**Verslag huishoudelijke elektrische installatie op laagspanning en zeer lage spanning****Algemeen:**

Referentie: 005-20260318-03	Datum controle: 18/03/2026

EAN-code:
Adres installatie: Glazentrapstraat 16, 3680 - Maaseik	Nummer teller(s):
	Distributienetbeheerder installatie: Fluvius
Datum uitvoering installatie:	☒ Vóór 01/10/1981 ☐ Tussen 01/10/1981 en 01/06/2020 ☐ Vanaf 01/06/2020
Type:	☒ Wooneenheid ☐ Niet-huishoudelijk ☐ PV ☐ Batterij ☐ Laadpaal

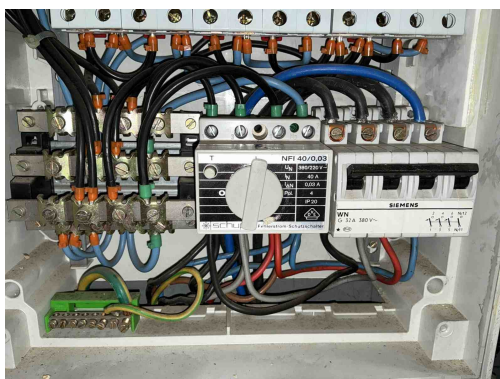
T21 - Het elektrisch materieel is niet geplaatst volgens de voorschriften van de fabrikant/ regels van goed vakmanschap . (Boek 1: 1.4.1.3)

Opmerking: Ophangschroeven bord 2

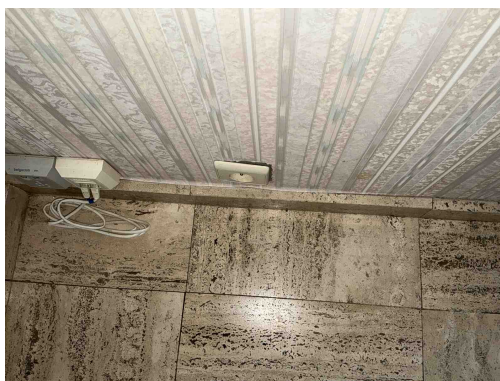
D24 - De differentieelstroombeschermingsinrichtingen die worden geplaatst in huishoudelijke installaties dienen tenminste van het type A te zijn (Boek 1: 5.3.5.3).

Opmerking: Hoofddiff en bijkomende diff

D04 - De hoofddifferentieelstroominrichting is niet verzegelbaar (Boek 1: 4.2.4.3).

Opmerking: Hoofddiff

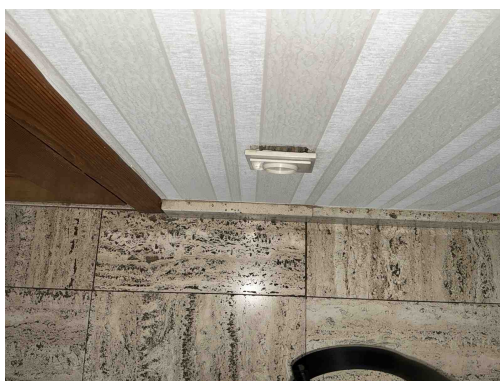
T10 - Bepaalde contactdozen en/of schakelaars zijn niet degelijk bevestigd (Boek 1: 1.4.1.3).
Opmerking: Hal, woonkamer

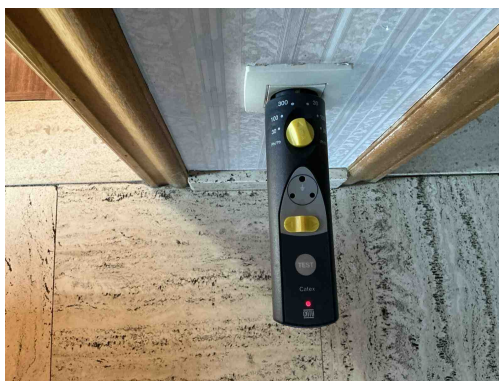
T10 - Bepaalde contactdozen en/of schakelaars zijn niet degelijk bevestigd (Boek 1: 1.4.1.3).
Opmerking: Hal, woonkamer

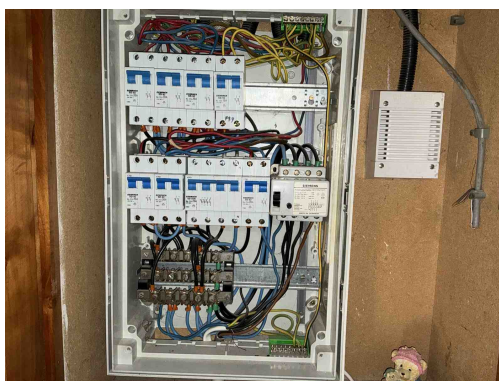
A13 - De continuïteit van de beschermingsgeleider met de aardingsinstallatie is niet gerealiseerd (Boek 1: 5.4.3).
Opmerking: Hal
